**Oggetto: SOCIETA' AGRICOLA FIORIN DI LIONELLO & C. S.S.
Modifica allevamento avicolo per realizzazione di 2 ricoveri di galline ovaiole a
PIEVE DI SOLIGO**

**Comune interessato: SERNAGLIA DELLA BATTAGLIA
VERIFICA DI ASSOGGETTABILITA' A VIA art. 19 D.Lgs. 152/2006**

Invio integrazioni

ANALISI ACUSTICA RESA IN RISPOSTA ALLA RICHIESTA DI INTEGRAZIONI
DOC. PROT. N°2021/0054609 DEL 20/09/2021
SETTORE AMBIENTE E PIANIFICAZIONE TERRIT. LE DELLA PROVINCIA DI TREVISO

Figura 01. Ubicazione allevamento avicolo di tacchini rispetto al sito oggetto di studio.

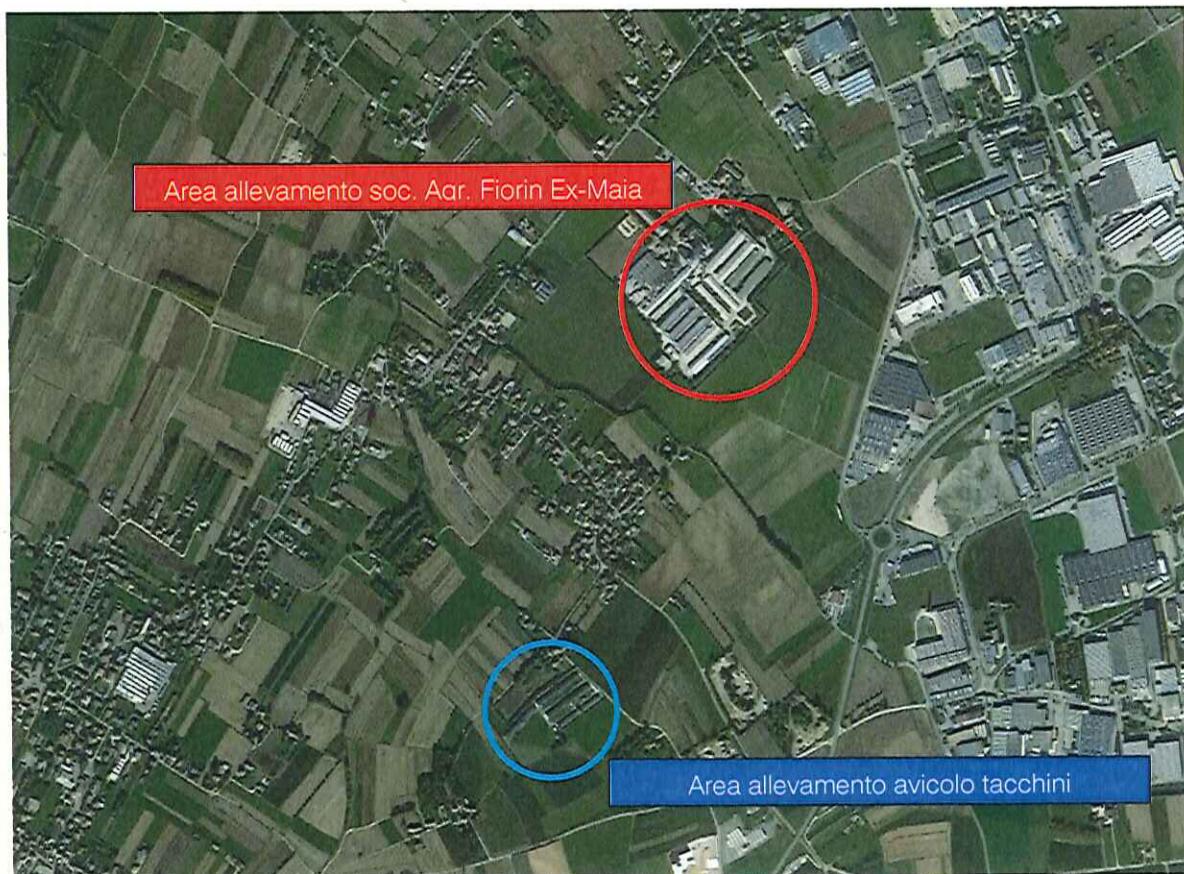
Diversamente per quanto riguarda le emissioni in atmosfera ed in particolare modo quelle odorigene (almeno in ragione della relativa maggiore significatività delle stesse), si verifica come le linee guida regionali disponibili indichino dei valori guida che sono intesi come contributo della singola attività. Questo ovviamente non toglie che l'eventuale presenza di nuclei di sorgenti di diversa proprietà in una medesima area ristretta possano dare luogo a fenomeni di cumulazione che possono eventualmente risolversi in un maggiore impatto finale ai recettori.

Nel caso in specie, nell'area di analisi, oltre all'allevamento oggetto di studio risulta presente un altro allevamento avicolo di tacchini da carne ubicato a circa 760 m in direzione Sud-Ovest rispetto al sito ex-Maia, in Comune di Sernaglia della Battaglia (vedi figura seguente).

L'allevamento avicolo di proprietà di terzi, per quanto si è a conoscenza, è di piccole dimensioni, con un numero di capi accasabili inferiore alla soglia di assoggettamento ad A.I.A. pari a 40.000 unità.

Per tipologia di animali allevati, a prescindere dalla mera consistenza numerica (la quale è oggettivamente poco significativa se rapportata al milione di unità dell'allevamento oggetto di analisi), a livello almeno potenziale è possibile che possa esistere una possibilità di cumulazione tra le emissioni odorigene dei due diversi impianti.

Va in questo caso rilevato come l'impatto odorigeno sia misurato/valutato non tanto su parametri di media annuale, ma su un valore di 98° percentile di concentrazione di picco, ovverosia secondo un parametro che è statisticamente molto prossimo al valore massimo orario su base annua (che per definizione rappresenta il 100° percentile di un set di dati). Le condizione di impatto massimale in un qualsiasi punto dello spazio, ipotizzando per semplicità di trovarsi in condizioni atmosferiche simili, si realizza sulle aree poste sottovento rispetto ad una qualsivoglia sorgente, ad una distanza che dipende dalla velocità del vento e dalle altre variabili meteo climatiche legate a temperatura, altezza di inversione, stabilità atmosferica.

In questo caso si rileva come l'abitato di Villanova di Sernaglia della Battaglia si trova in posizione sostanzialmente intermedia tra i due allevamenti lungo una virtuale direttrice NE-SW. Ne consegue necessariamente che, almeno in termini di dispersione massimale, l'abitato stesso si trovi (nella peggiore delle ipotesi) sottovento rispetto ad Ex-Maia e sopravento all'allevamento terzo (in caso di venti da NE), o viceversa per venti di provenienza SW (molto più rari in frequenza). Al netto della consistenza quantitativa dell'impatto ascrivibile all'allevamento di tacchini (che non si può prevedere non disponendo di dati circa le modalità di allevamento, l'areazione dei ricoveri, i periodi di vuoto sanitario, ecc.) è comunque ragionevole prevedere che in termini massimi i recettori potenzialmente più esposti (perché intermedi alle due sorgenti) siano impattati alternativamente o dall'uno o dall'altro, ma con una scarsissima cumulazione dell'effetto finale. Tale cumulazione potrebbe risultare maggiormente significativa in termini medio annui, con valori tuttavia che risultano inferiori di circa 1 ordine di grandezza rispetto al parametro secondo cui si valuta l'eventuale molestia potenziale da odore, oppure su recettori che si trovino sottovento contemporaneamente ad entrambi gli impianti, ma in questo caso gli stessi si trovano o ad una distanza dall'area ex-Maia in direzione Sud-Ovest tale per cui l'impatto della stessa diventa scarsamente significativo anche a livello massimale, oppure lungo la direzione opposta (Nord-Est) quando invece ragionevolmente sarà il contributo dell'allevamento di tacchini a diventare trascurabile (anche considerato il relativamente esiguo numero di capi potenzialmente presente).

Si prevede quindi che la cumulazione dell'effetto odorigeno sarà scarsamente significativa in relazione ai due allevamenti, né si rilevano e/o si è a conoscenza di altre sorgenti emissive di analoga tipologia nell'area di analisi, con particolare riferimento alla zona industriale che si estende in direzione Est e Sud-Est.

Fig.01 - Orotfoto con individuazione dei punti di misura.

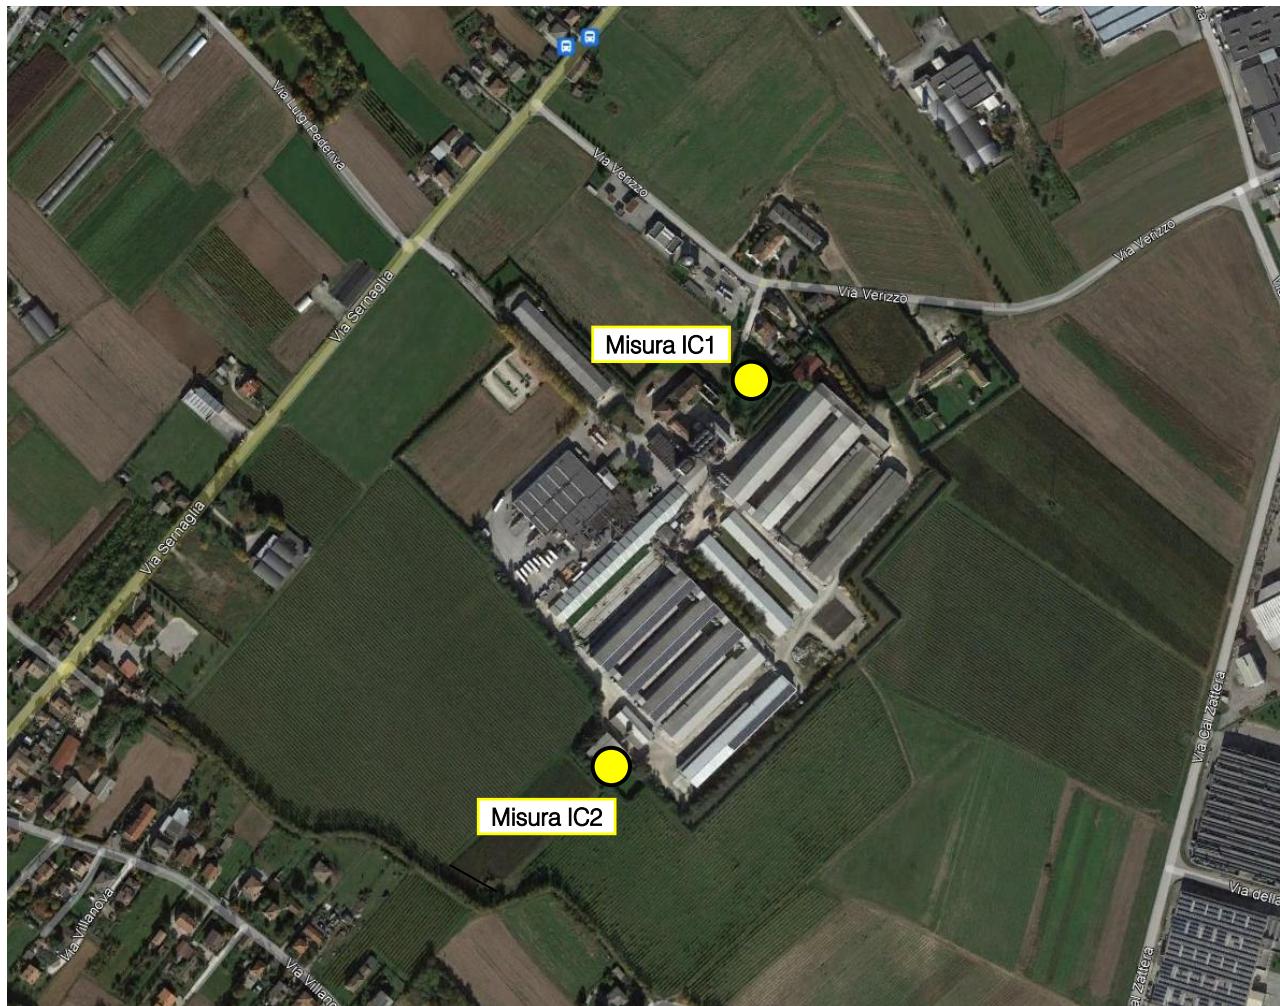
“Relativamente alla componente ambientale rumore si chiede di integrare la documentazione prodotta, provvedendo all'esecuzione di nuovi rilievi strumentali, da eseguirsi in tempi di misura sufficientemente rappresentativi dei periodi diurno e notturno, in almeno una coppia di punti collocati a margine dell'area di pertinenza dell'allevamento, in direzione delle sorgenti sonore di maggior impatto esistenti allo stato attuale e del ricettore “S”, al fine di dare dimostrazione della validazione del modello di calcolo adottato nella valutazione previsionale. Si chiede di integrare/aggiornare la documentazione previsionale di impatto acustico attualmente prodotta in relazione all'esito dei suddetti rilievi strumentali.”

Nello specifico, si sono svolti un rilievo fonometrico dal 13 al 14 ottobre 2021 con tecnica di integrazione continua, ad altezza di 4 m da p.c., presso la porzione Nord-Est del confine di pertinenza dello stabilimento (Misura IC1) ed un rilievo fonometrico dal 14 al 15 ottobre 2021 con tecnica di integrazione continua, ad altezza di 4 m da p.c., presso la porzione Sud-Ovest del confine di pertinenza dello stabilimento (Misura IC2), dunque in entrambi i rilievi, in direzione dei recettori acusticamente più sensibili nelle due direzioni.

Si riporta in Figura 01 seguente l'individuazione su ortofoto dei punti di misura.

Si riportano in Tabella 01 seguente i livelli di immissione sonora registrati presso i 2 punti di monitoraggio, distintamente nei periodi diurno e notturno di riferimento. L'andamento temporale ed in frequenza dei rilievi è riportato nell'Allegato 01.
